**Eviosys**  
**19 bd du Maréchal Juin**  
**44 104 NANTES Cedex 4**

**Note de réponses à l'avis de la MRAe  
(PDL-2022-5896 / 2023APPDL103 du  
13/11/2023)**

**Janvier 2024**

Suite au dépôt du dossier d'autorisation dans le cadre du projet d'augmentation de la capacité de production, la MRAe a émis un avis délibéré n° PDL-2022-5896 / 2023APPDL103 du 13/11/23.

Carte de iso-concentrations en COV totaux ( $\mu\text{g}/\text{m}^3$ )

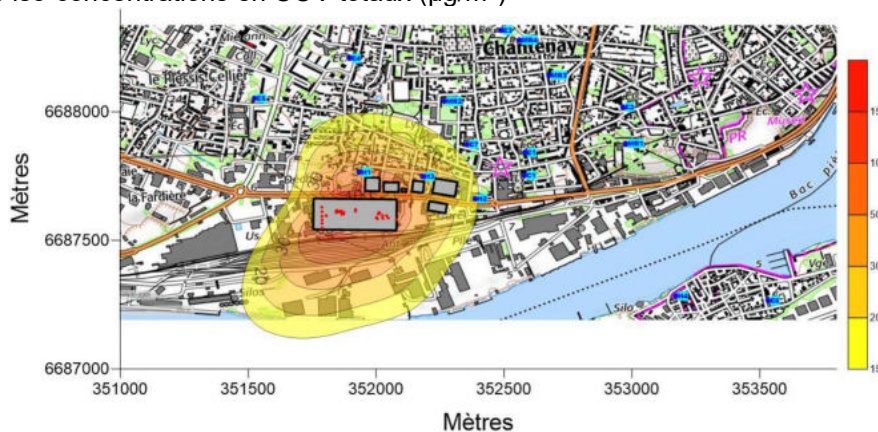
– D'un point de vue méthodologique, pour ce qui concerne les impacts de l'activité de l'établissement sur la faune et la flore, l'étude d'impact ne peut se contenter de constater que les rejets atmosphériques et aqueux ainsi que l'élimination des déchets sont maîtrisés pour considérer que l'impact est « acceptable ». L'impact doit être qualifié (par exemple : nul, négligeable, faible, modéré, fort, etc.). Si l'impact est notable, alors il doit faire l'objet de mesures d'évitement puis de réduction, le cas échéant de compensation si les mesures d'évitement puis de réduction s'avèrent insuffisantes. La notion d'impact « acceptable » n'est pas adaptée à l'analyse des incidences sur la faune et la flore<sup>5</sup>. En l'absence de description de cette séquence ERC, l'étude d'impact est donc incomplète pour ce qui concerne les incidences potentielles sur la faune et la flore.

- **Destruction mécanique des habitats** : le projet d'Eviosys ne concerne pas de travaux susceptibles de détruire des habitats. **L'impact est nul.**
- **Impacts par le biais des rejets atmosphériques** : l'étude d'impact sanitaire pour l'homme a mis en évidence que le risque est acceptable pour les humains. De plus, les modélisations de cette étude montrent que la Loire est très peu touchée par les iso-concentrations. L'iso-concentration qui touche le plus la Loire est celle des COV, dont la cartographie est reprise ci-après la Loire est très peu impactée. **L'impact est donc négligeable.**

- **Impacts par le biais des eaux pluviales** : les Eaux Pluviales du site rejoignent la station d'épuration des Tougas où elles sont traitées. **Leur impact est négligeable.**
- **Impacts par le biais d'eaux industrielles** : le site n'a pas de rejet de cette nature. **L'impact est nul.**

**Le projet n'aura donc pas d'impact significatif sur l'état de conservation des espèces et habitats ayant justifié la désignation des sites au titre de Natura 2000.**

Localisation du Bois Hardy

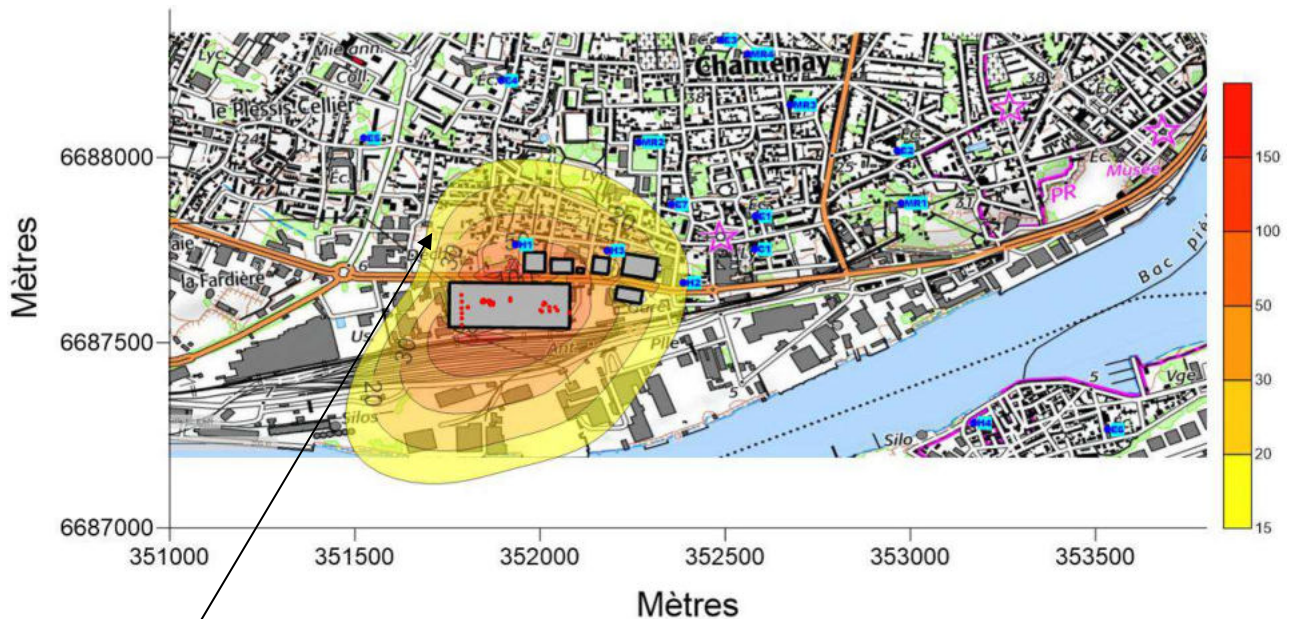
– Au titre de l'analyse des effets cumulés avec d'autres projets en cours, le dossier n'a pris en considération que les avis émis par l'autorité environnementale (Ae) nationale mais pas ceux émis par la mission régionale d'autorité environnementale (MRAe) Pays de la Loire. À ce titre, il est attendu notamment la prise en compte de la ZAC du Bas Chantenay<sup>6</sup> : l'établissement se situe à l'intérieur du périmètre de la ZAC et cette dernière prévoit un nouveau quartier d'habitation le long du boulevard du maréchal Juin, partiellement en face de l'établissement Eviosys.

Le secteur évoqué par la MRAe est celui **du Bois Hardy**.

L'EQRS (Evaluation Quantitative des Risques Sanitaires) présentée dans le dossier d'autorisation prend déjà en compte la zone du Bois Hardy située au nord du site, comme le montre l'exemple de la carte suivante :

La conclusion de cette EQRS est que, en l'état actuel des connaissances et sur la base des mesures de rejets atmosphériques et des caractéristiques de rejet de la société EVIOSYS, les risques sanitaires liés aux émissions atmosphériques de ce site sont considérés comme acceptables.

**En conclusion, l'étude présentée dans le dossier d'autorisation intègre déjà les occupations de ce projet Bas Chantenay et ses conclusions sont toujours d'actualité : risque sanitaire acceptable.**
